项目名称：五台山风景区污水处理厂改扩建工程

五台山风景区污水处理厂改扩建工程

环境影响报告表技术审查意见

《五台山风景区污水处理厂改扩建工程环境影响报告表》技术审查意见修改说明

图1 污水处理厂服务范围图

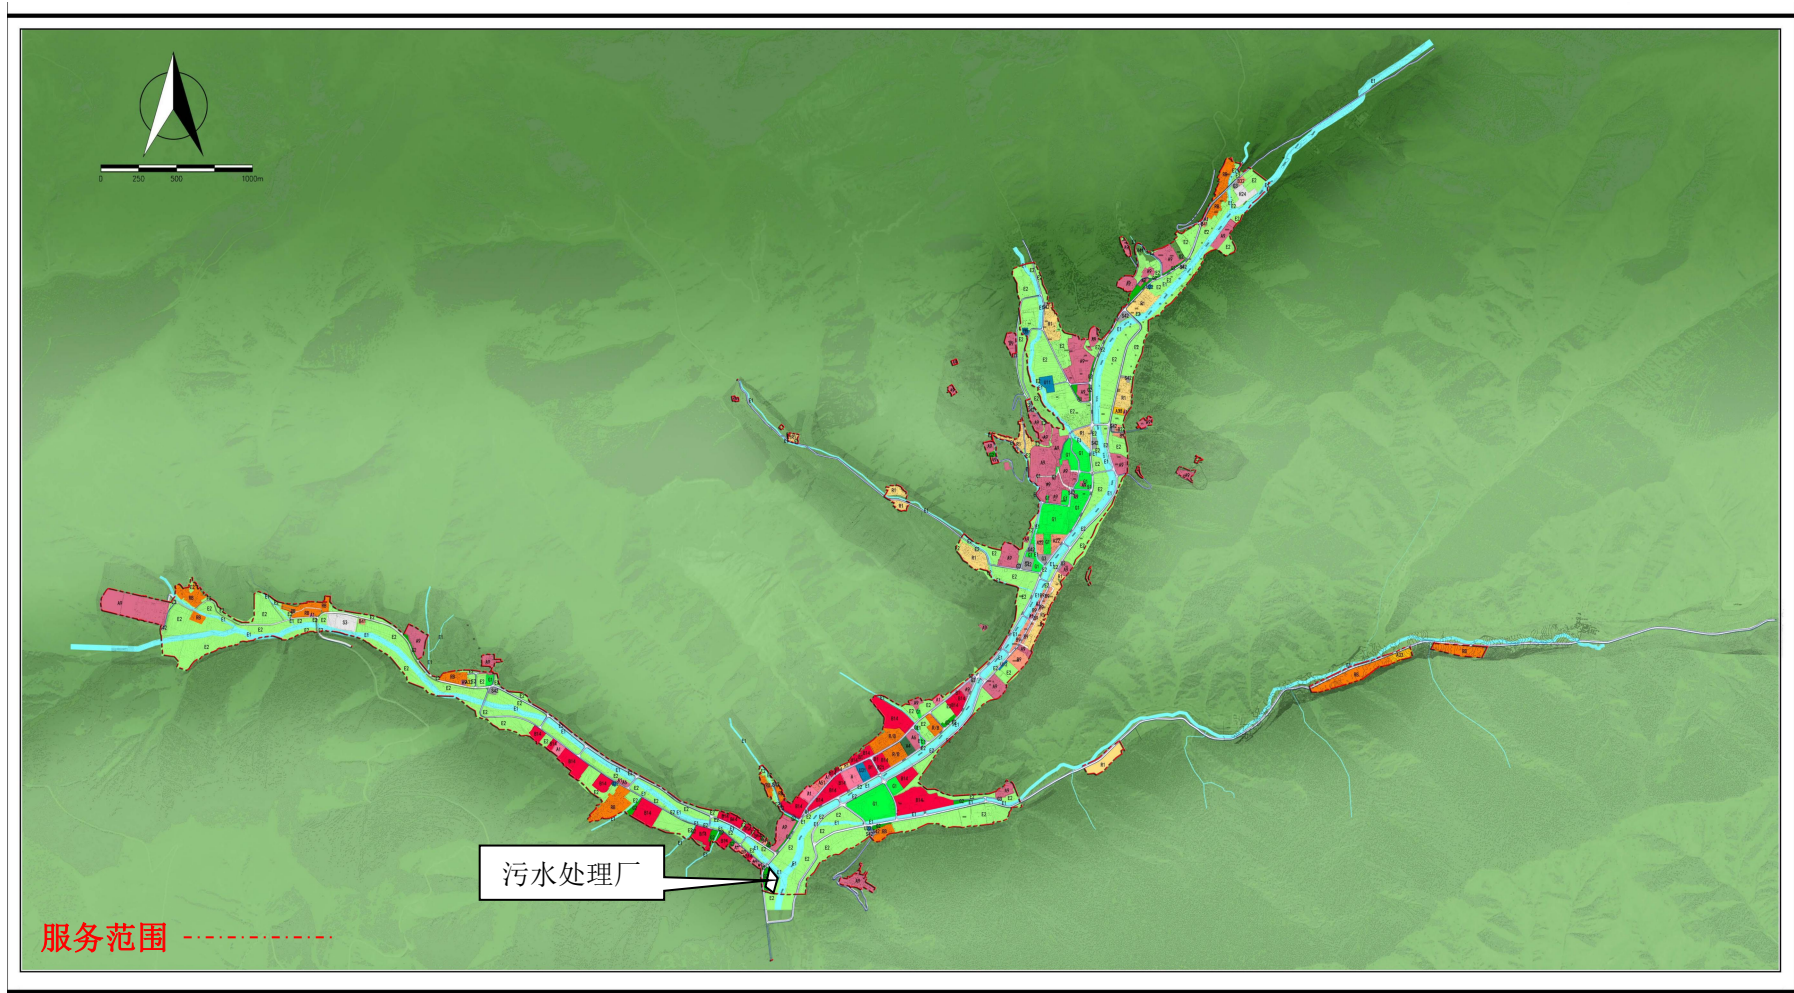
3、细化本项目接纳生活污水的服务范围并予以图示；明确本次环评工程范围，说明是否包括新建污水管网、改造原有管网等相关建设内容；补充说明服务范围内污水收集管网项目建设进展情况，分析与本项目的工程节点及衔接关系，说明与本项目同步实施的保障性措施。

目前污水处理厂服务范围主要沿清水河沟谷、大车沟沟谷和洞子沟沟谷展开，东至清凉社村，南至污水处理厂，西至竹林寺，北至光明寺村，包括杨柏峪旅游服务区1处，光明寺旅游服务点1处，旅游服务点8处，服务范围见图1。近期将铺设明清街和五台山人居环境综合整治项目的管网。

附图 4-1: 改扩建总平面布置图 1:300

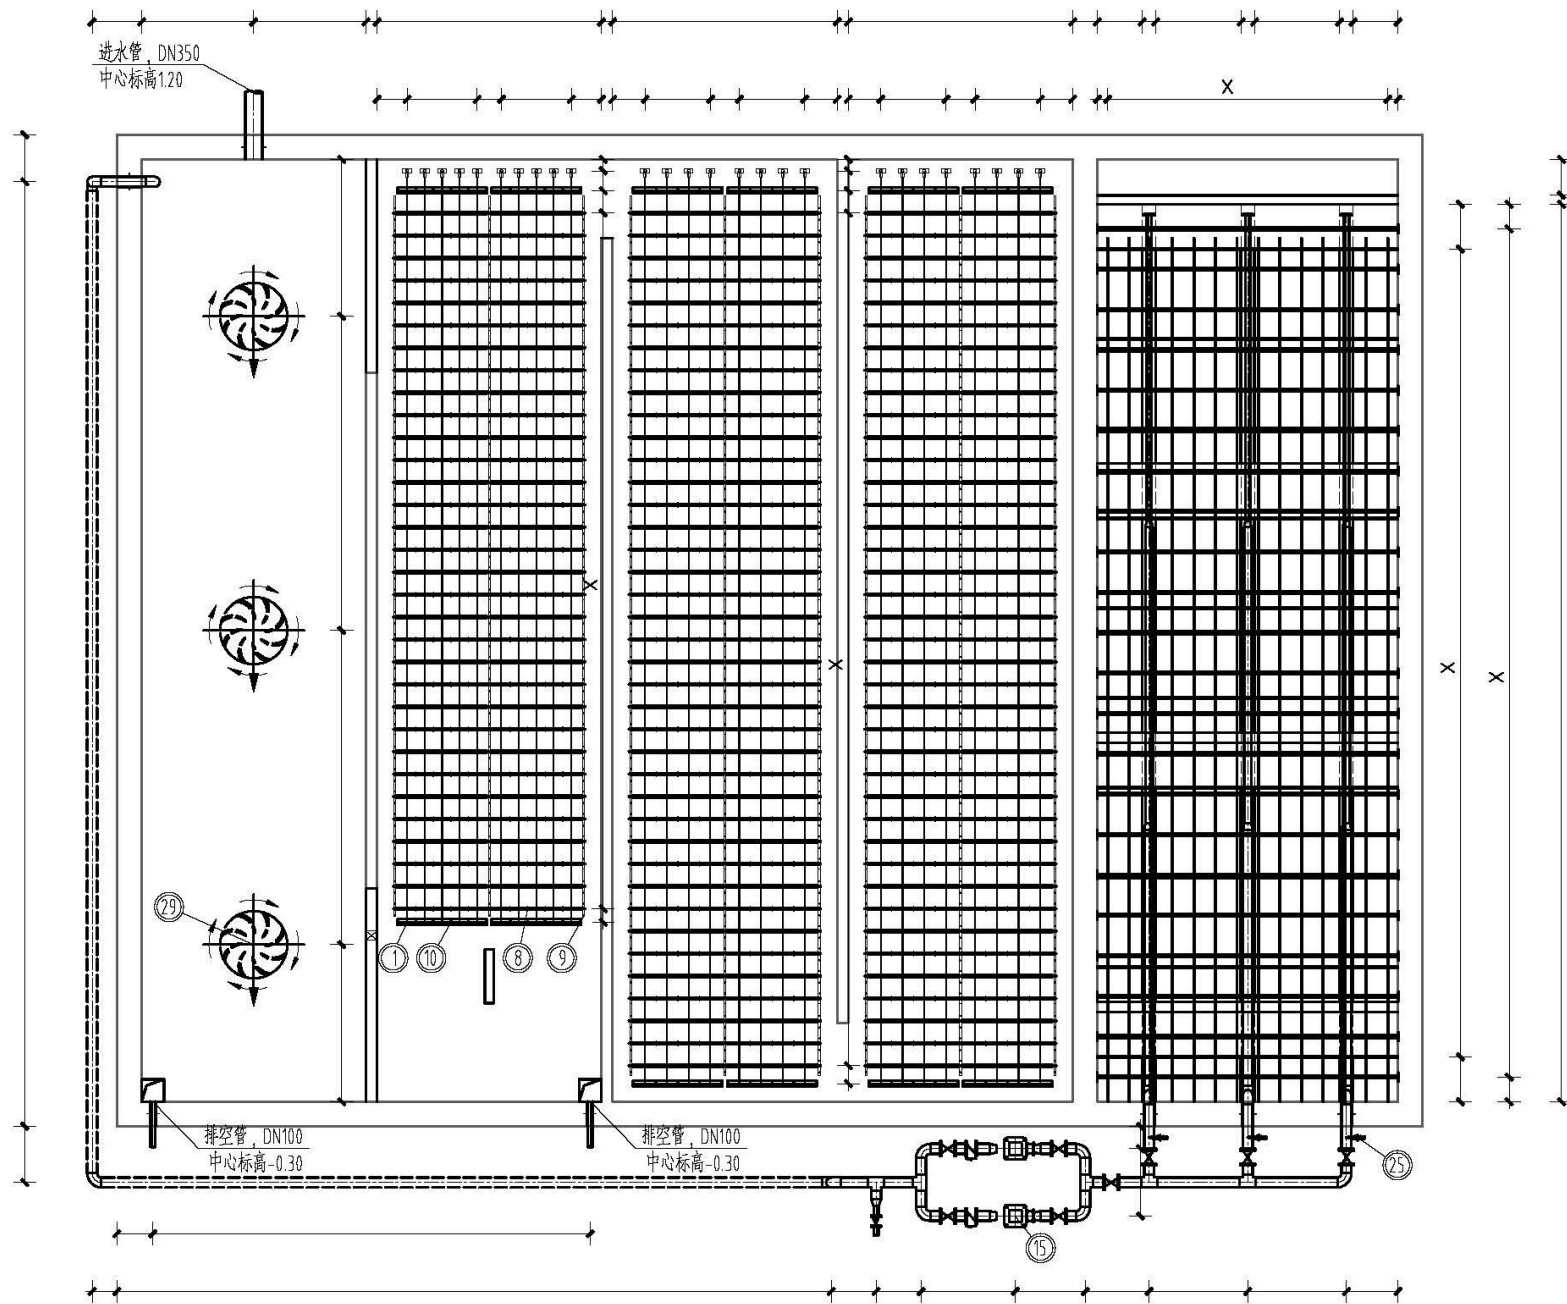
4、完善本项目工程建设内容及评价内容，细化辅助工程、环保工程内容；补充说明生化反应和保温工程内容，完善构筑物一览表，核实供热构筑热负荷。综合拆除工程、改造工程、新建工程等，梳理与现有工程的衔接关系。补充工程总体布置图，应包括收集和排水管网以及入河口的的位置，规范厂区平面布置图和管网布置图。

核实供热构筑热负荷。	P32
		综合拆除工程、改造工程、新建工程等，梳理与现有工程的衔接关系。	表 2-1-2
		补充工程总体布置图，应包括收集和排水管网以及入河口的的位置，规范厂区平面布置图和管网布置图。	附图 4
5	核实服务范围内现状和规划人口数，根据相关用水定额，核准居民、楼堂宾馆、餐饮等生活用、排水量，分析处理规模的合理性。复核现状、近期污水构成、污水量及污染物种类、污水水质指标，说明本污水处理厂进水水质指标确定的依据。	核对了服务范围内规划新增人口数，根据《山西省用水定额》，核准综合用水定额为 180L/(p.d)，分析处理规模的合理性。	P29
		现状最高日最大水量约为 8000m ³ /d，近期新增明清街和五台山人居环境综合整治项目产生的污水 1583.55m ³ /d，废水中的污染物主要为 COD、氨氮、TP、TN 等，出水 COD、NH ₃ -N、TP 满足《污水综合排放标准》	P29
